改善箇所説明図

改善措置の内容

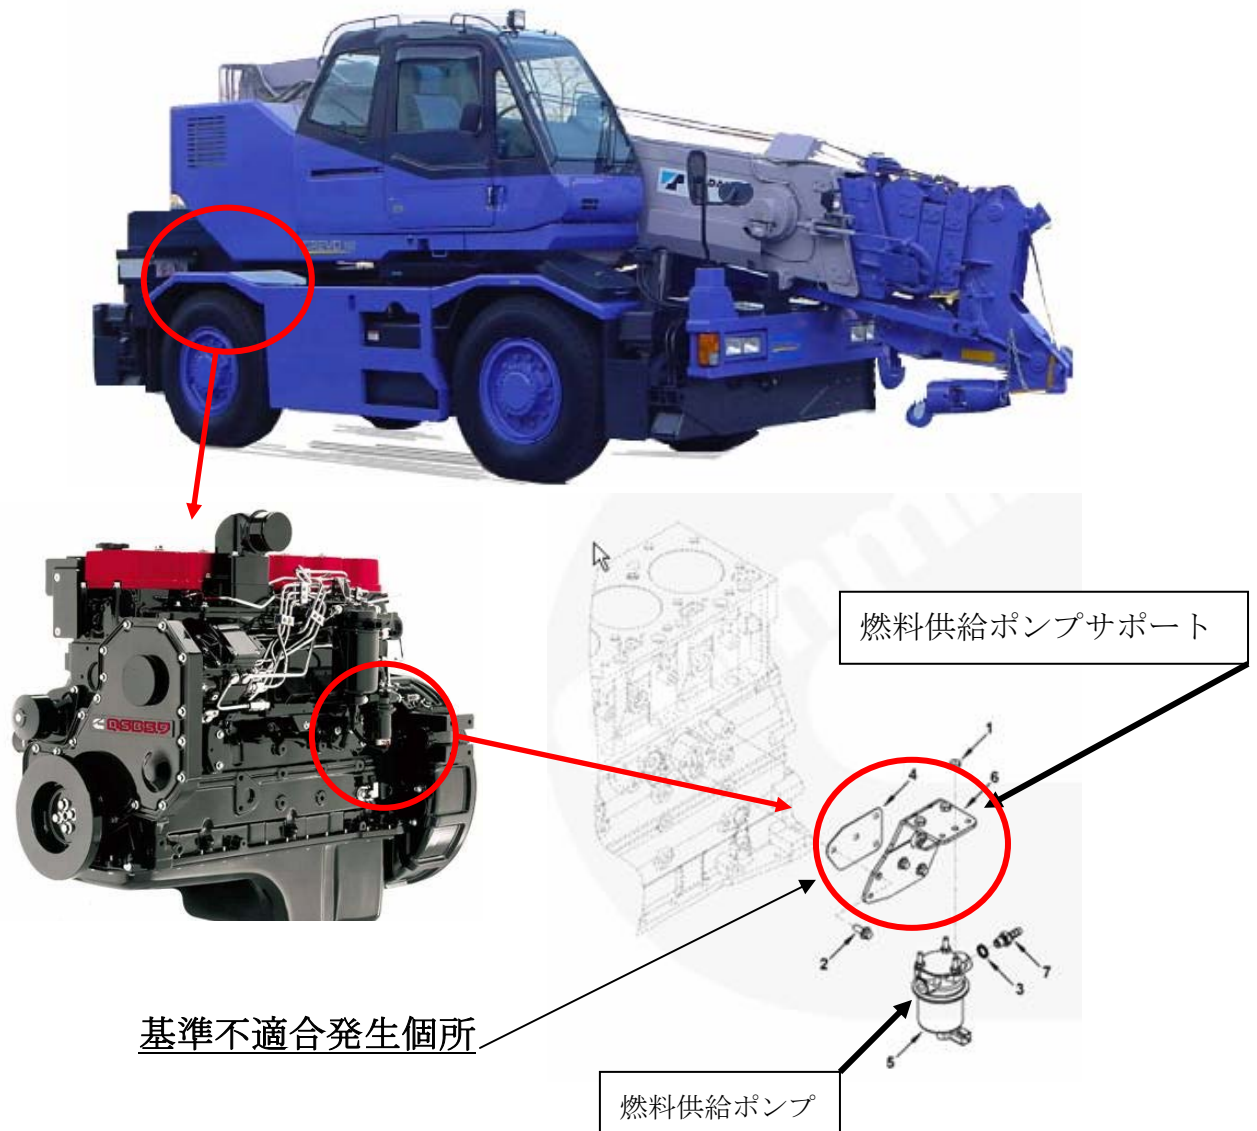
原動機の燃料供給ポンプを固定するサポートの剛性が不足しているため、原動機の振動でポンプが共振するものがある。そのため、そのまま使用を続けると、ブラシと回転子間でアーク放電が発生し、ポンプ内部のブラシ部が損傷することがあり、最悪の場合、ポンプが停止して燃料供給ができなくなり、原動機が停止し、再始動できなくなるおそれがある。

全車両、適切な剛性を確保した燃料供給ポンプサポートに交換するとともに新品の燃料供給ポンプに交換する。
